Estudo de Impacte Ambiental

do Loteamento da Operação Urbanística de concretização da
Sub.UOPOG 2.1 do TagusPark

Anexo VII – Resposta às questões da CAIA

Este documento autónomo contém as respostas às questões (pedido de elementos adicionais) da CAIA no âmbito do Estudo de impacte ambiental do Loteamento da Operação Urbanística de concretização da Sub.UOPOG 2.1 do Taguspark (Ofício n.º S06159-202204-DAS/DAMA expedido a 03/05/2022).

Figura 2 – Zonas nascente solução Viária Proposta e Variante

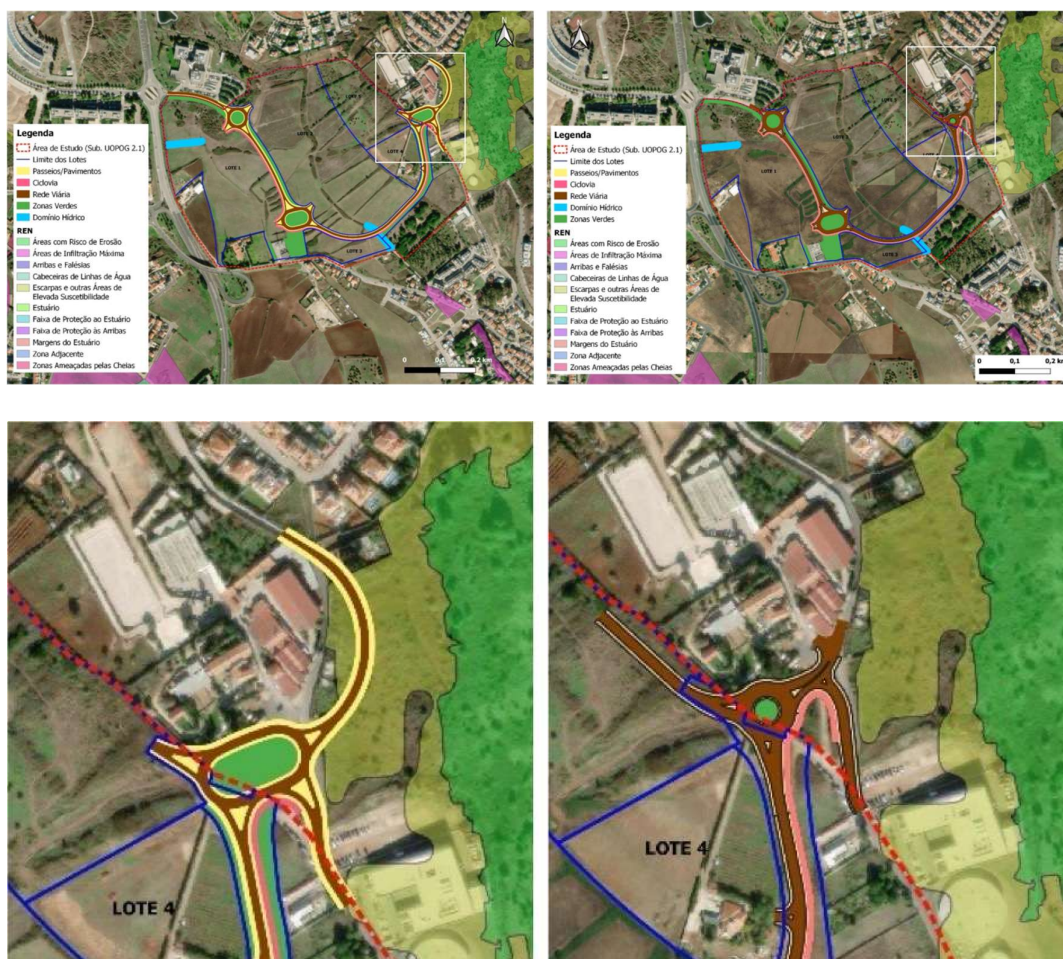
1.2.1 Reformulação da estrutura do relatório síntese de modo a transferir para o capítulo "2. DESCRIÇÃO DO PROJETO", a identificação e descrição das ações relativas às diferentes fases do projeto, principalmente as ações de construção, uma vez que a descrição da maior parte das ações construtivas consta no capítulo "4. PRINCIPAIS ATIVIDADES E PRESSÕES AMBIENTAIS GERADAS PELO PROJETO".

No anexo_A1_2 encontra-se o capítulo 2 e 4 reformulado e atualizado, incluindo na zona exterior ao loteamento, uma variante da solução de traçado viário ajustada na ligação a nascente, à Avenida Casal de Cabanas/ Estrada do Caminho da Serra. Esta variante evita a afetação da REN (ver ponto 9.2 do aditamento), Figura 2.

Figura 4 – Planta Síntese da proposta de base. Fonte: JQPV, 2021

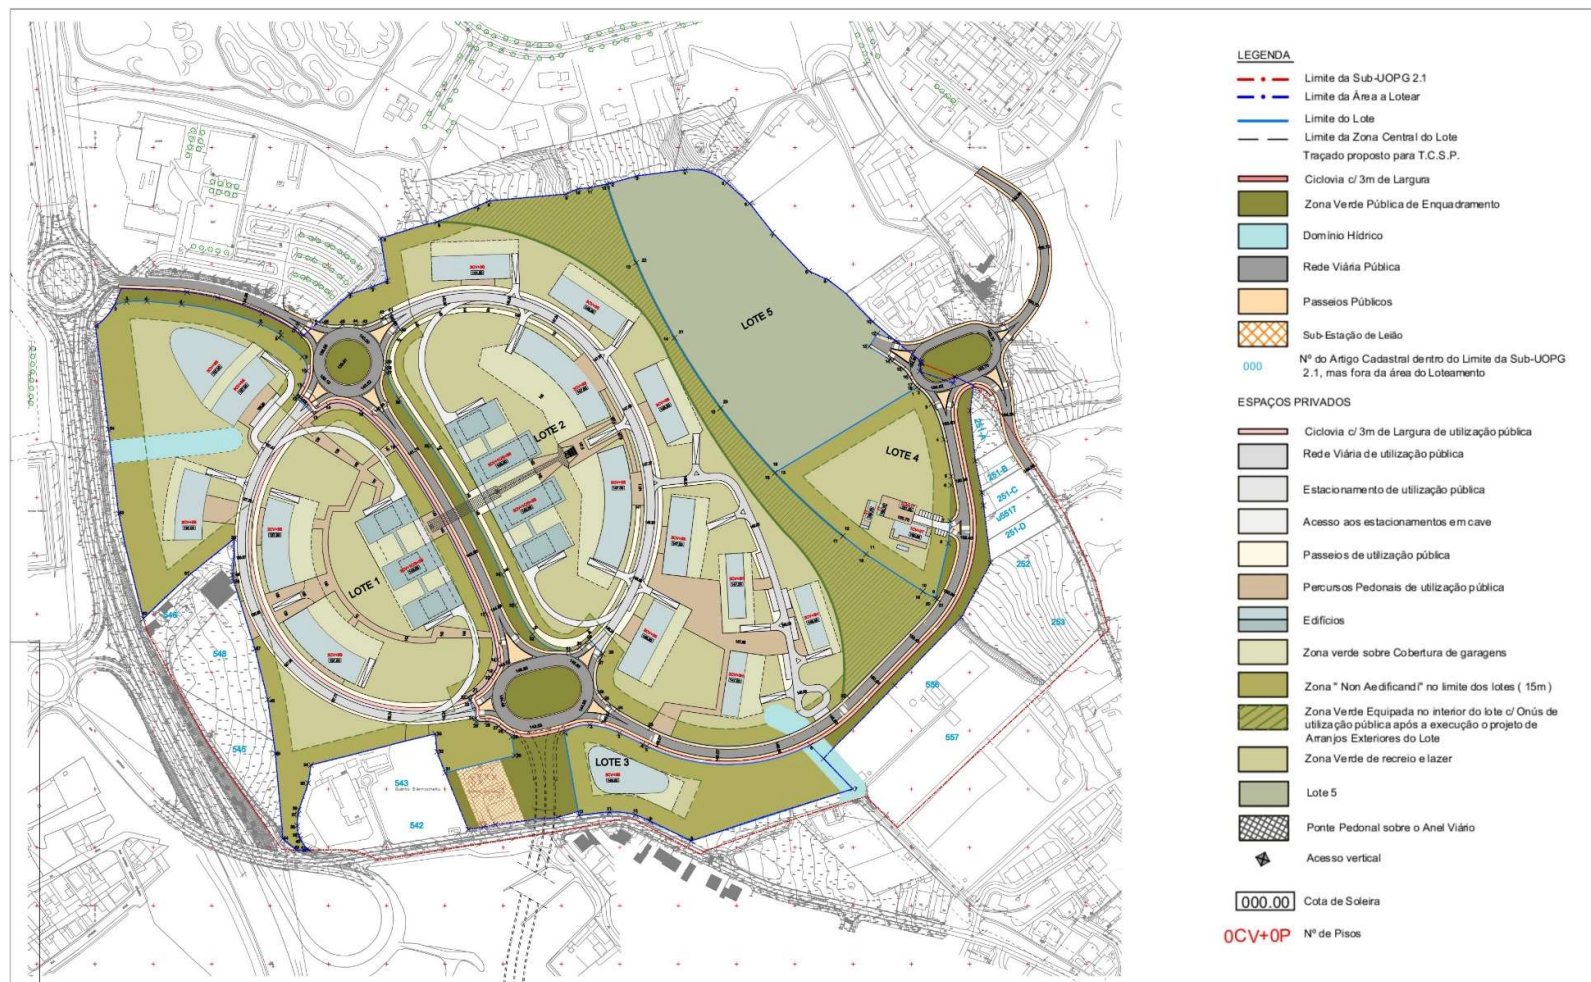
1.3.4 Planta de implantação com os edifícios a construir acima do solo e com a projeção das caves e dos edifícios a construir em subterrâneo;

Apresenta-se, em seguida (Figura 4), a planta de implantação, com a indicação solicitada. A projeção das caves encontra-se representada, de forma indicativa, através da nomenclatura “Zonas verdes sobre cobertura de garagem”.

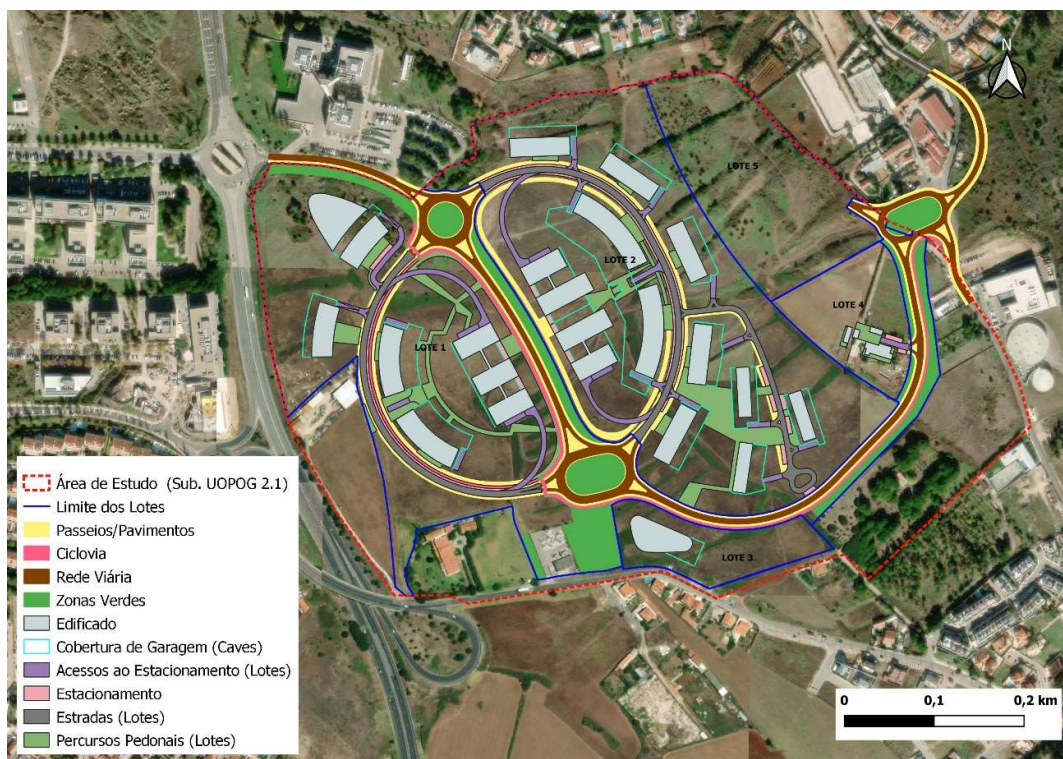
1.5.1 Avaliação de impactes na quantidade das águas subterrâneas, como resultado da possível interseção do nível freático e da necessidade da instalação de "robustos sistemas de rebaixamento e drenagem para a realização de escavações", conforme referido na página 380 do RS;

O relatório do estudo geológico e geotécnico preliminar realizado pela GEOTEST (2022), determina, nos piezómetros instalados, um registo de profundidade dos níveis de água no dia 13-07-2022, após o término dos trabalhos de campo, situando-se entre os 5.2 m e os 5.6 m.

Figura 11 – Estrutura do capítulo 3.2 devidamente reformulado

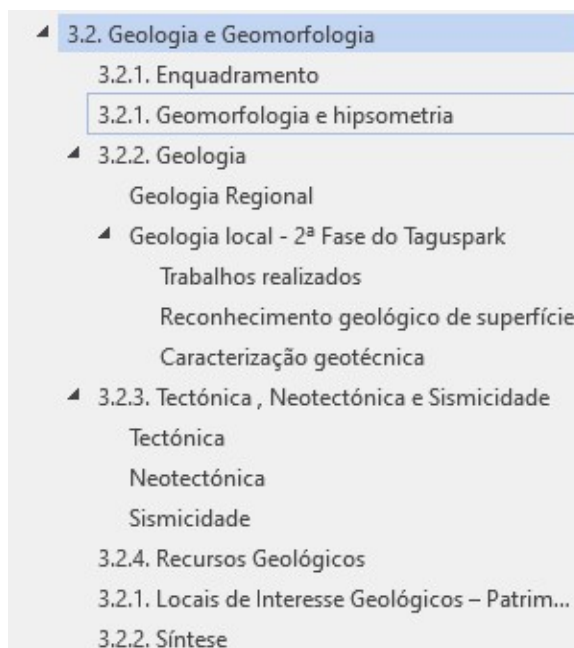
1. Situação de Referência / Descritor Geologia (Introdução /Notas gerais)
 - 1.1. Geomorfologia (onde se inclui a hipsometria)
 - 1.2. Geologia
 - 1.2.1. Geologia Regional
 - 1.2.2. Geologia Local (onde se incluem os dados relativos aos estudos geológico-geotécnicos realizados nas áreas circundantes à área do projeto)
 - 1.3. Tectónica. Neotectónica. Sismicidade
 - 1.4. Recursos Minerais
 - 1.5. Locais de Interesse Geológico - Património Geológico'

Capítulo 3.2 devidamente reformulado, Figura 11. Foi ainda adicionada informação sobre a neotectónica do lugar e sobre locais de interesse geológico (com base no portal geossítios). Este subcapítulo encontra-se no anexo Q3_2.

Figura 12 - Localização da área em estudo num extrato da Carta Geológica de Portugal Folha 34-C (Cascais)

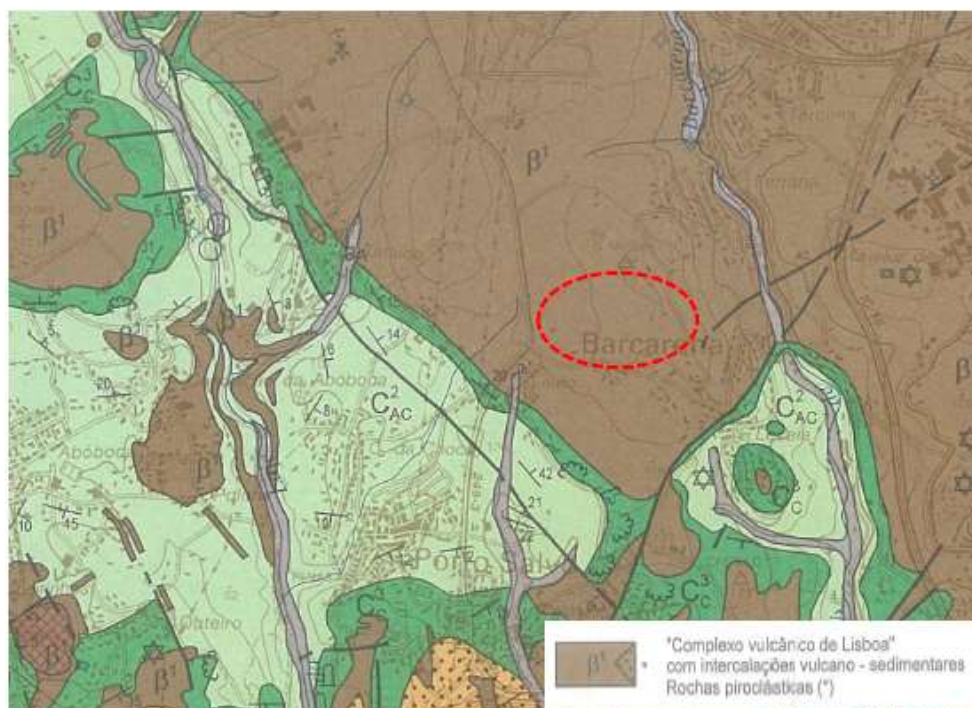
3.5.1 No capítulo de Impactes ambientais e medidas, no ponto 5.3, a figura 5.3-1 que indica na legenda "Enquadramento da área de estudo no extrato da Carta Geológica de Portugal, escala adaptada de 1: 10.000.", deverá ser substituída uma vez que não é correta a extrapolação para a escala 1: 10.000 da cartografia geológica publicada à escala 1:50.000. Em alternativa poderá ser citada a Folha 430 -Oeiras, da Carta Geológica da Área Metropolitana de Lisboa, à escala 1:25.000

Optou-se por colocar um extrato da carta geológica de Portugal Folha 34-C (Cascais) sem escala, tal como apresentado no estudo geológico e geotécnico realizado (GEOTEST, 2022), Figura 12.

Figura 25 - Enquadramento do traçado (solução de base) da rede viária do projeto na Planta de Condicionantes – (REN)

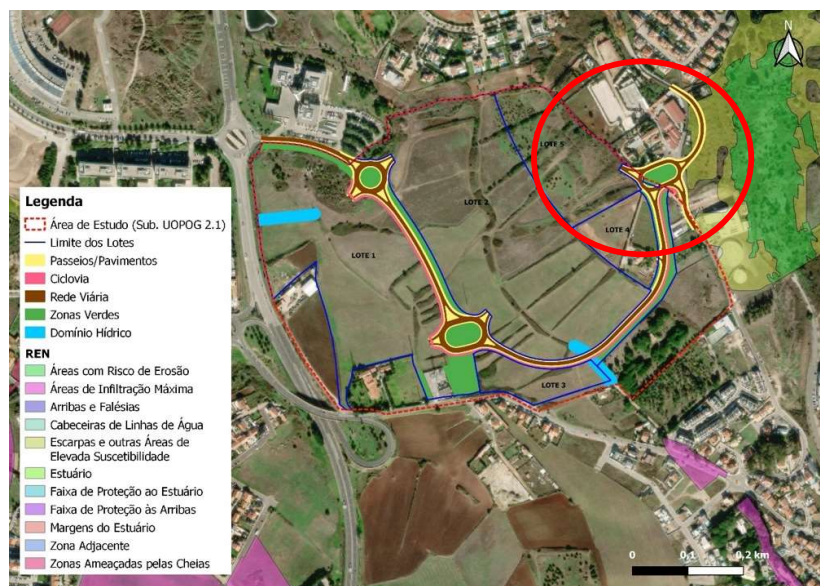
Em síntese, a informação carece de ser completada/desagregada e apresentada de forma clara e articulada para que sejam inequívocas as características urbanísticas e a definição global do objeto do EIA e resulte correto/rigoroso o seu enquadramento nos programas/planos aplicáveis.

uma tipologia de REN (Escarpas e outras Áreas de Elevada Suscetibilidade), que pode ser consultado de seguida (Figura 25).

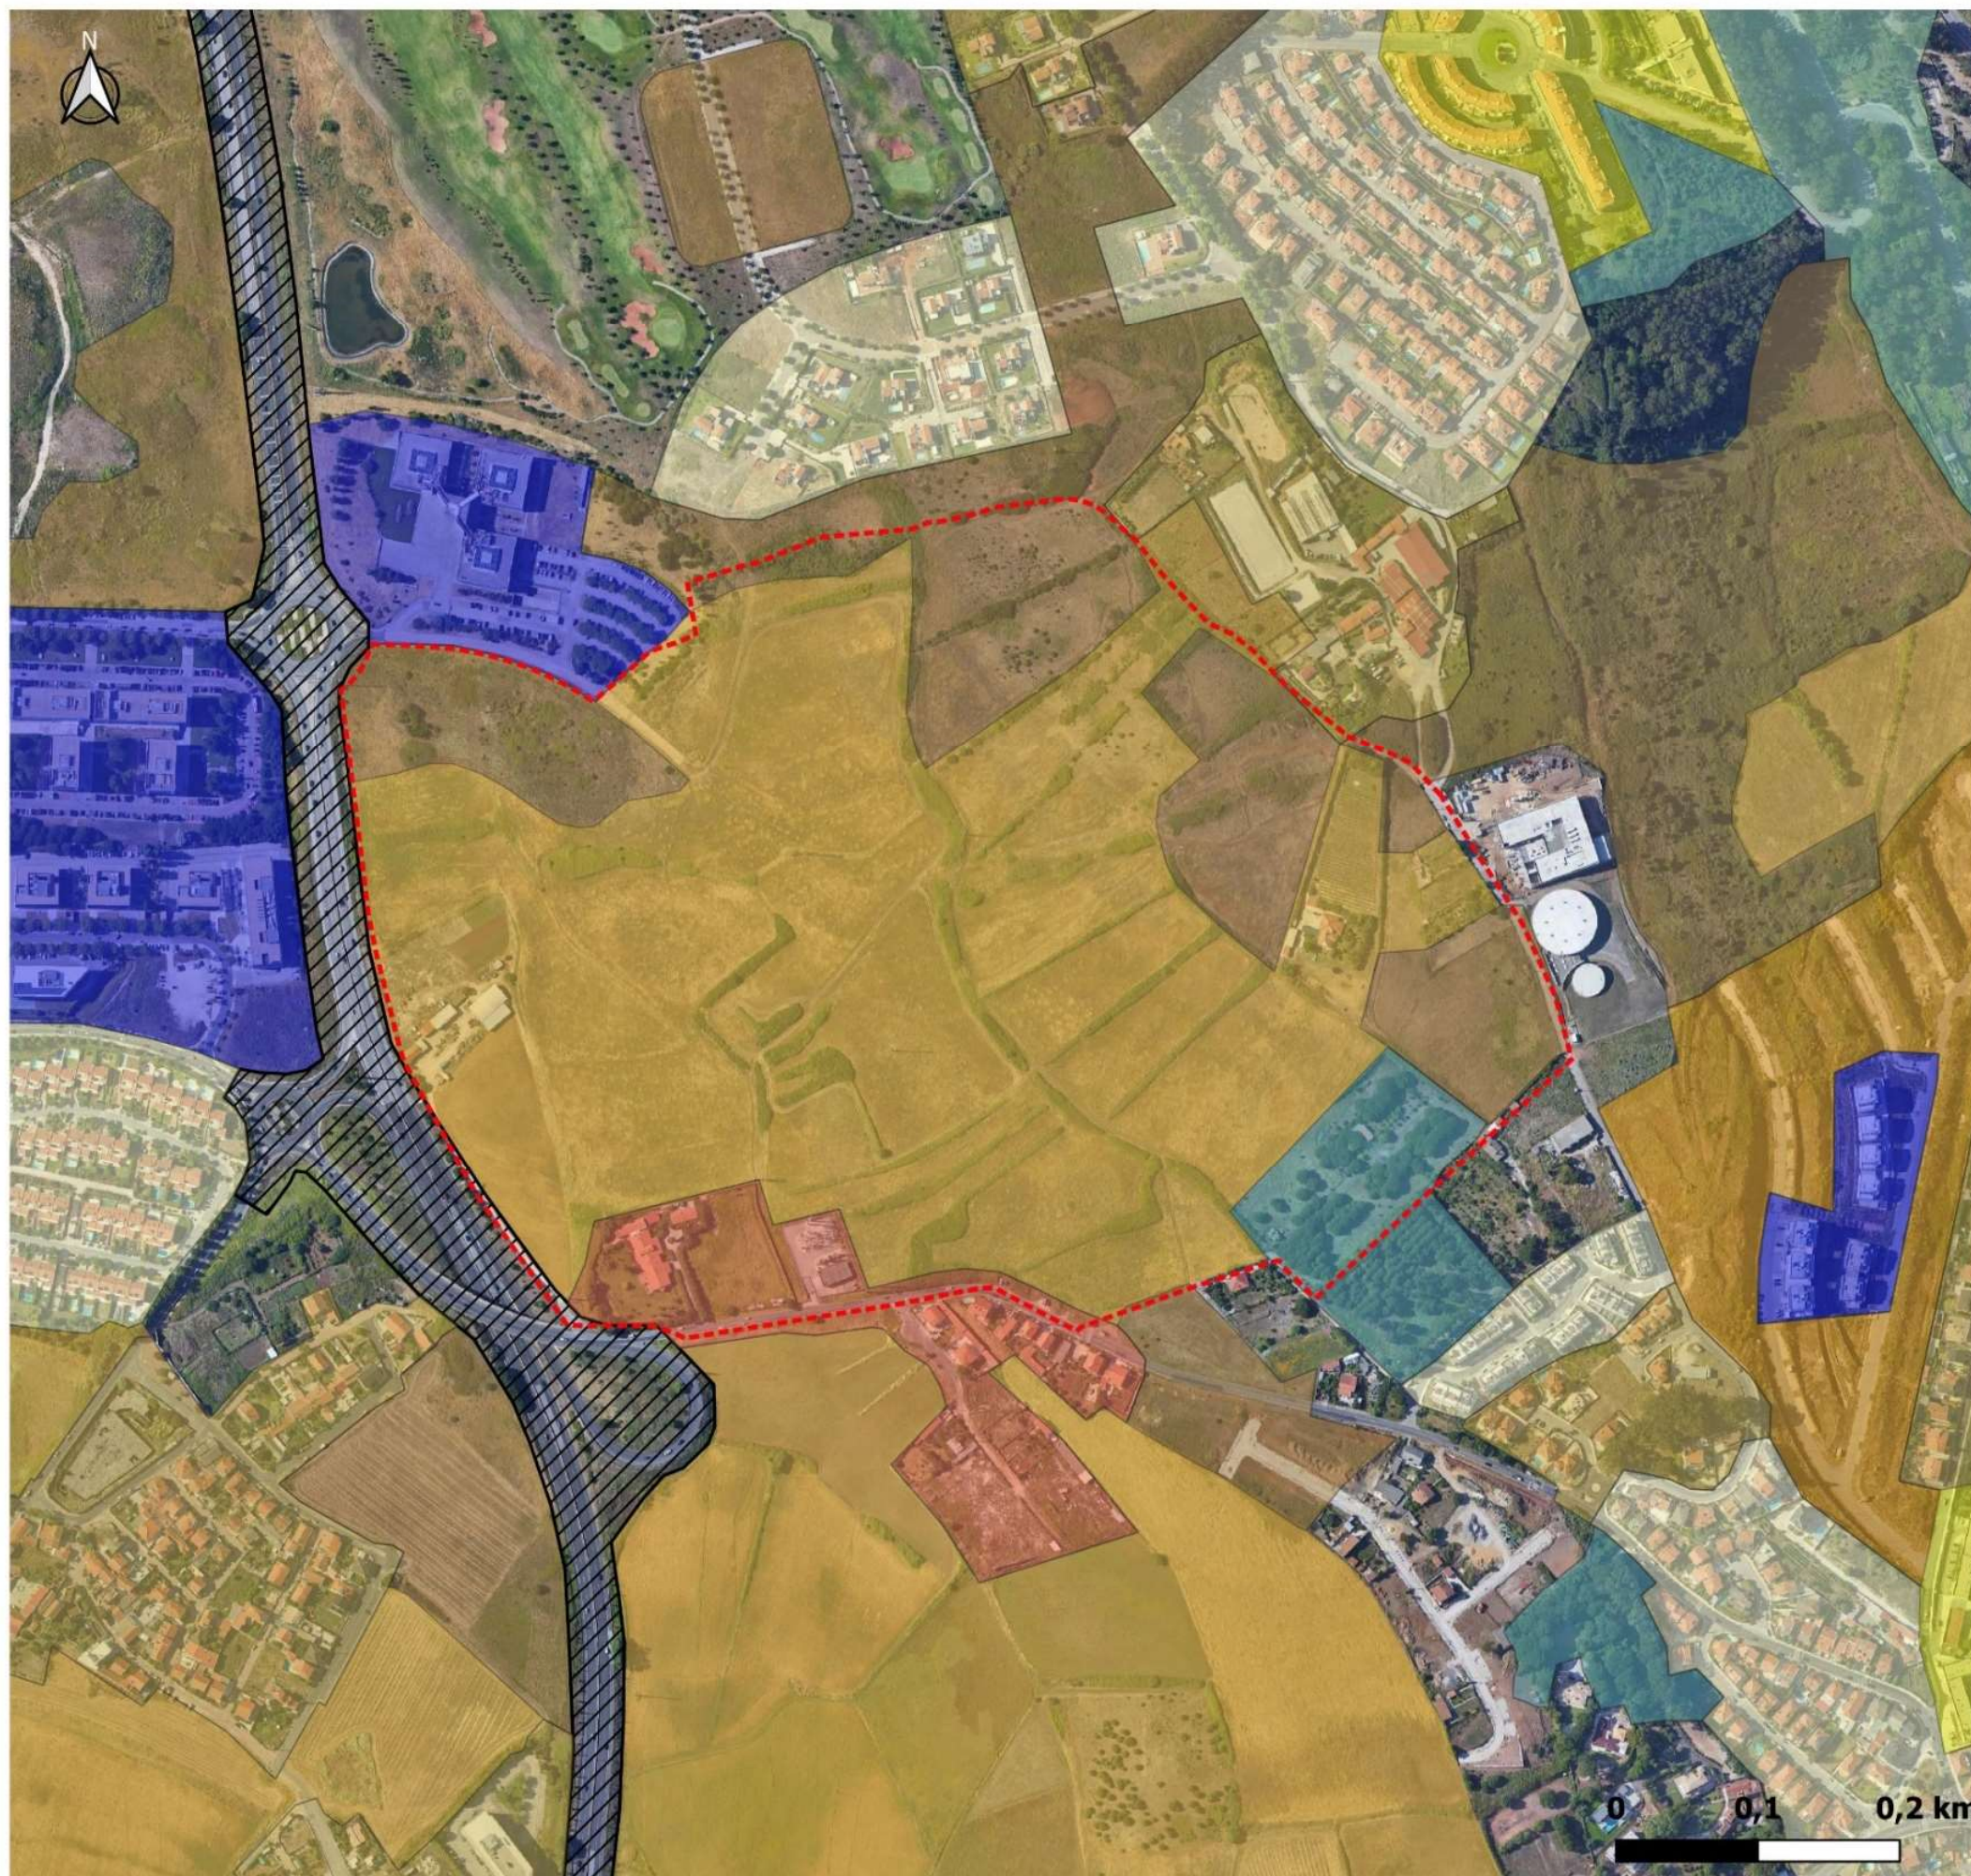
8.1.3 Apresentar a ocupação atual do solo, com base em ortofotomapa atualizado, indicando os limites da área do projeto.

Apresenta-se de seguida a Figura 27 referente ao uso e ocupação do solo atualizado com o ortofotomapa.
